CONSTRUCTION D'UN ÉTABLISSEMENT PÉNITENTIAIRE

COMMUNE de BERNES-SUR-OISE
DÉPARTEMENT DU VAL D'OISE (95)

**RÉPONSES DU MAÎTRE D'OUVRAGE À
L'AVIS DE L'AUTORITÉ ENVIRONNEMENTALE DU
08 JUILLET 2024**

FIGURE 1 : LOCALISATION DES ZONES D'ETUDE

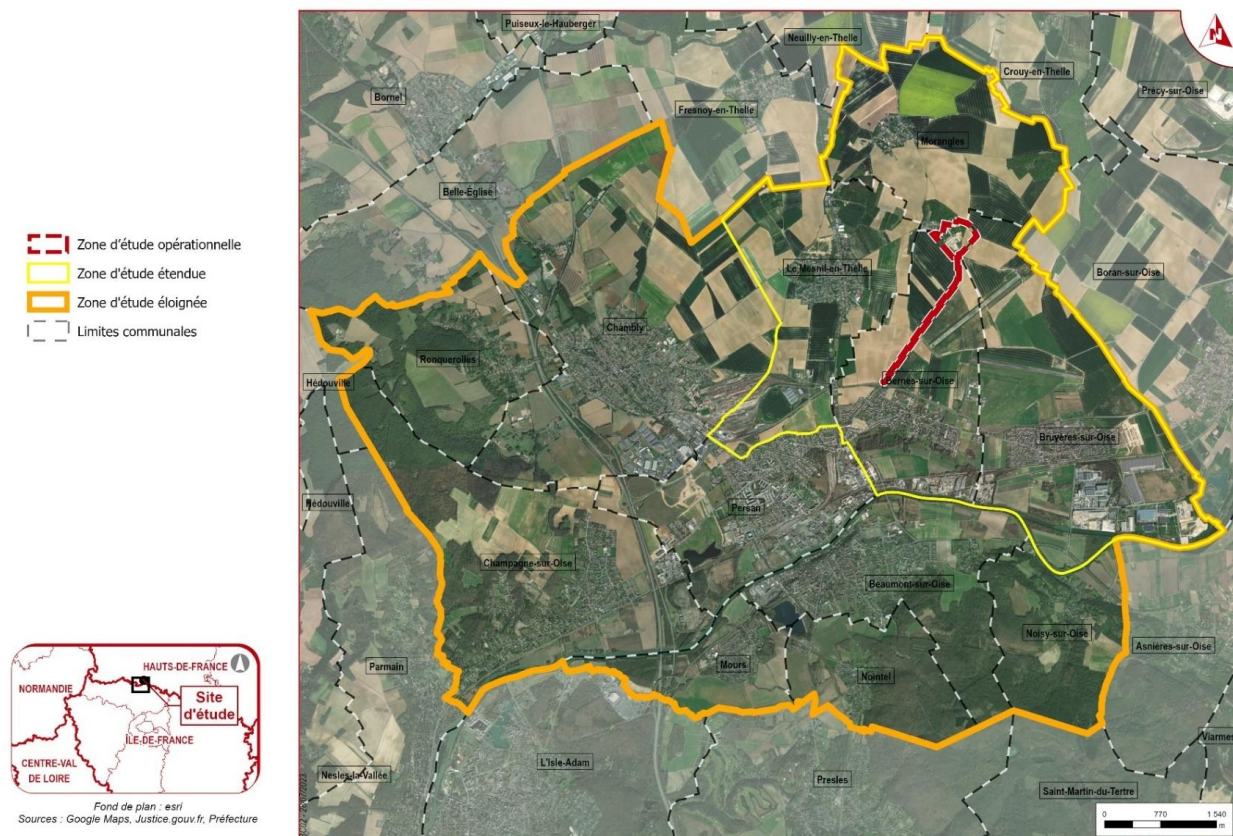
« L'autorité environnementale recommande de préciser l'intégration du réaménagement du centre AFPA, de la modification du réseau de transports en commun, du raccordement aux réseaux d'eaux potables et usées au périmètre du projet et d'en tirer les conséquences dans son évaluation environnementale. Elle recommande également de justifier l'aire d'étude élargie retenue. »

La zone d'étude éloignée est rappelée sur la carte ci-après.

La zone d'étude étendue comprend Bernes-sur-Oise et les communes limitrophes qui sont Bruyères-sur-Oise à l'Est, Mesnil-en-Thelle à l'Ouest et Morangres au Nord. L'établissement pénitentiaire étant implanté en limite Nord de la commune de Bernes-sur-Oise, les communes au Sud n'ont pas intégrées à la zone d'étude étendue. Néanmoins elles se situent dans la zone d'étude éloignée.

L'aire d'étude éloignée considérée s'est basée sur le périmètre de l'intercommunalité du Haut Val-d'Oise (documents d'urbanisme supra-communaux, transports en commun, partenaires de justice, etc.) dans laquelle s'inscrit la commune de Bernes-sur-Oise. En effet, pour ces thématiques l'établissement pénitentiaire de Bernes-sur-Oise sera rattaché à cette intercommunalité. Cette intercommunalité s'étend plutôt au Sud et à l'Ouest de Bernes-sur-Oise. Néanmoins, afin d'avoir une aire d'étude éloignée continue, les communes n'appartenant pas à l'intercommunalité du Haut Val-d'Oise mais situées entre la zone d'étude étendue et les communes de l'intercommunalité du Haut Val-d'Oise ont été intégrées à la zone d'étude éloignée.

FIGURE 2 : ÉMISSIONS DES GES DE CHAQUE SCENARIO

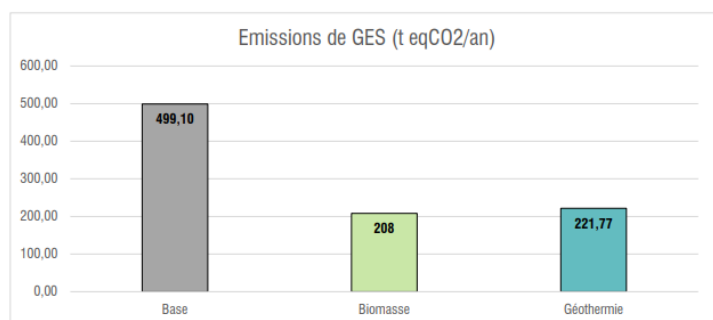
« L'autorité environnementale recommande de faire figurer, dans l'actualisation de l'étude d'impact, l'estimation de la consommation énergétique de la phase travaux ainsi que son besoin en énergie en phase d'exploitation. L'autorité environnementale recommande également au maître d'ouvrage de joindre les résultats de l'étude « énergie renouvelable » et de préciser les conclusions et engagements qu'il en tire »

- Les émissions de Gaz à Effet de Serre (GES) sont plus importantes pour le scénario 1 « base » que pour les autres scénarios. Le scénario biomasse est le plus performant, les émissions de GES proviennent en majorité de l'appoint gaz nécessaire au bon fonctionnement du système. On observe une réduction des gaz à effet de serre de près de 60% par rapport au cas de base.
